**Avis délibéré de la mission régionale d'autorité  
environnementale de Bretagne sur le projet  
d'implantation d'une centrale photovoltaïque  
à Bain-de-Bretagne (35)**

n° MRAe : 2022-010369

# MEMOIRE EN REPONSE A L'AVIS DE L'AUTORITE ENVIRONNEMENTALE N° MRAe 2022-010369

**Dossier de permis de construire pour l'implantation d'une centrale photovoltaïque sur une ancienne carrière à Bain-de-Bretagne (35) - PC 035 012 22 W0102**

*Figure 1 : Tracé du raccordement envisagé entre la PDL de la centrale solaire de la Roche et l'artère du Poste Source MESSAC – 350 ml*

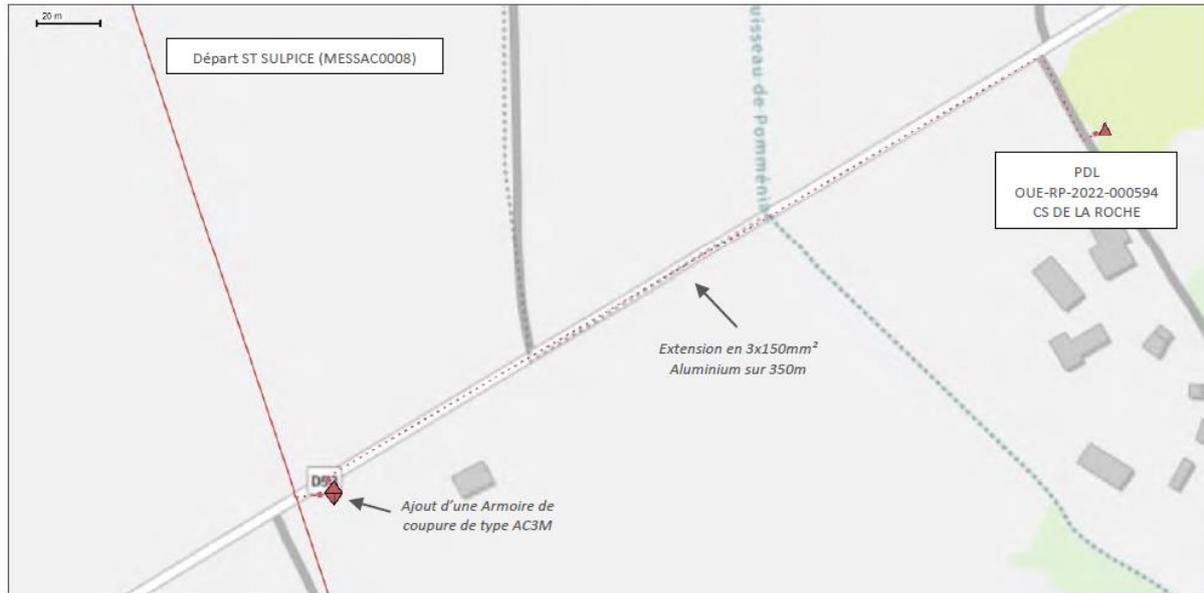
Le raccordement du parc photovoltaïque au réseau de distribution fait partie du périmètre du projet au sens de l'évaluation environnementale. Or le dossier, notamment l'étude d'impact, ne traite pas ce raccordement.

***L'Ae recommande de compléter le dossier par une appréciation des incidences environnementales du raccordement du parc au réseau de distribution.***

Le raccordement de la centrale photovoltaïque se fera sur le réseau public de distribution, par l'intermédiaire d'un Poste De Livraison qui fait l'interface entre le réseau électrique privé de la centrale solaire et le réseau public de distribution.

Dans le cadre du projet de centrale solaire de la Roche, Valeco a pris l'initiative de demander au gestionnaire une Proposition de raccordement Avant Complétude du dossier, visant à connaître la solution de raccordement envisagée. Une réponse d'ENEDIS a été fournie le 27/05/2022 et conclut au raccordement selon le tracé présenté sur la carte suivante.

Ce tracé ne peut pas être considéré comme définitif mais permet d'évaluer les incidences probables sur l'environnement.

Il convient de préciser une imprécision sur la position du Poste de Livraison : ce dernier se situe au sein de la centrale, comme prévu dans les plans masses du présent dossier de permis de construire et non pas à la position considérée dans l'étude d'ENEDIS. Toutefois, cela ne remet pas en cause le tracé sur la voie publique ni la faisabilité du raccordement proposé.

Compte-tenu du niveau de puissance de l'installation et des capacités du réseau public à proximité, la solution proposée correspond à un raccordement en coupure d'artère. Les travaux prévus par ENEDIS sur ce tronçon sont les suivants :

- Raccordement sur le réseau existant par l'intermédiaire d'une AC3M
- Passage du ruisseau Pomméniac en encoche
- Réalisation de 350 ml de tranchée en domaine public
- Fourniture et pose par Enedis de 350 ml de câble 3x150 mm<sup>2</sup> Aluminium en extension du départ existant ST Sulpice (MESSAC0008) issu du poste source de MESSAC.

Le raccordement envisagé exploitera donc la voirie existante et viendra s'implanter sur le bas-côté de la chaussée. Il ne traverse aucun zonage naturel d'importance pour la biodiversité.

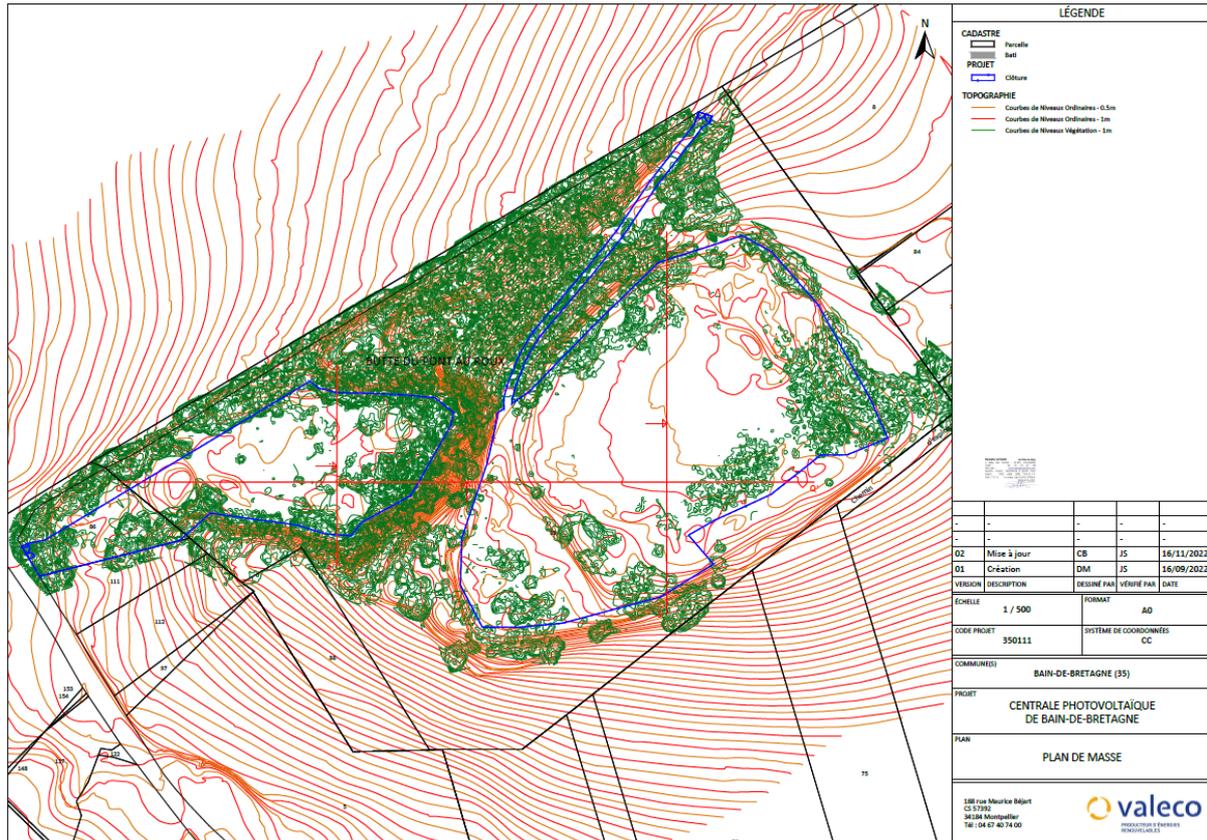
Le dossier comporte par ailleurs des imprécisions sur les caractéristiques du projet. Ainsi, n'apparaissent pas les surfaces exactes concernées par les travaux et la nature des boisements affectés, la largeur des pistes, la méthode pour relier le bas de la centrale au transformateur situé en haut du front. La technologie qui sera utilisée pour les pieux de fixation n'est pas complètement arrêtée, ce qui peut jouer sur les émissions sonores en phase travaux. Ces éléments, dont certains nécessitent des autorisations en dehors du permis de construire (défrichage *a minima*) doivent être pris en compte dans l'étude d'impact afin que les incidences sur l'environnement du projet soient évaluées de façon complète.

Les caractéristiques du projet concernant cette thématique sont les suivantes :

- La surface clôturée du projet est de 3,25 ha ;
- L'emprise des travaux correspond à cette même emprise clôturée. ;
- Les pistes d'exploitation auront une largeur de 4 m, pour une emprise totale de 3 613 m<sup>2</sup>

Figure : Etapes du cycle de vie typiques d'un système de production d'énergie – Source INCER-ACV

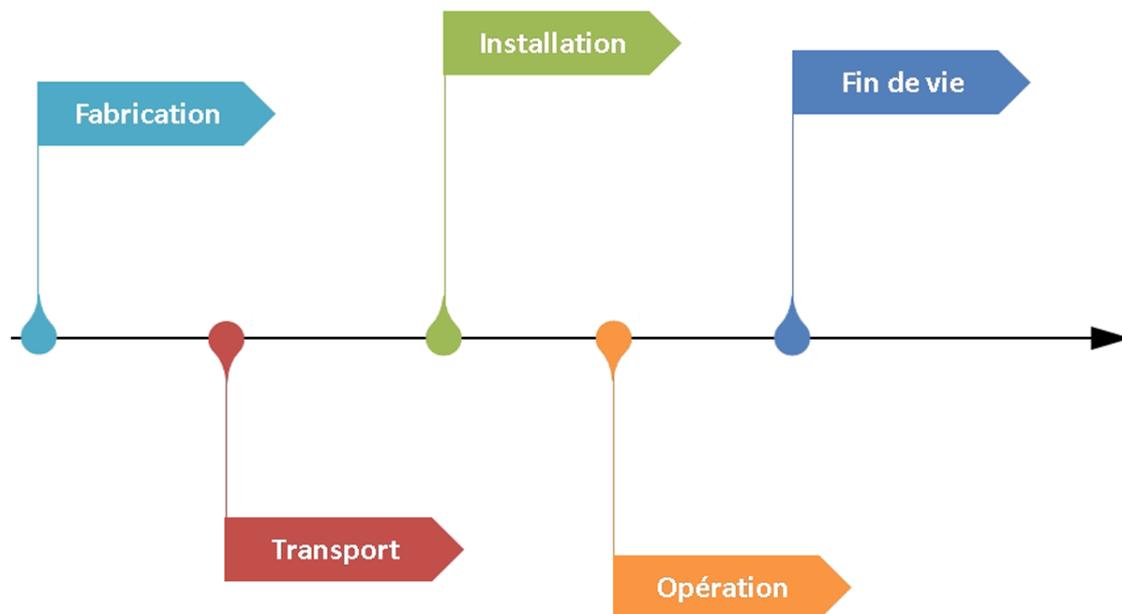
***L'Ae recommande de préciser et compléter le bilan « effet de serre » du projet, en intégrant l'incidence des déboisements ainsi que des choix retenus concernant notamment la fabrication des panneaux et le démantèlement de la centrale.***

L'évaluation de l'empreinte carbone totale se base sur la méthodologie des Analyses de Cycle de Vie (ACV). Dans notre cas, cette étude estime les émissions de GES liées à :

- La fabrication des éléments constitutifs de la centrale ;
- Leur acheminement jusqu'au site d'installation ;
- La mise en place de la centrale (installation) ;
- L'exploitation et la maintenance de la centrale pendant 30 ans ;
- Le démantèlement de la centrale ;
- La gestion des déchets produits après démantèlement.

L'empreinte carbone totale de la centrale sera ramenée à la production totale d'électricité estimée sur toute la durée d'exploitation afin d'en déduire un facteur d'émission par kilowattheure d'électricité produit.
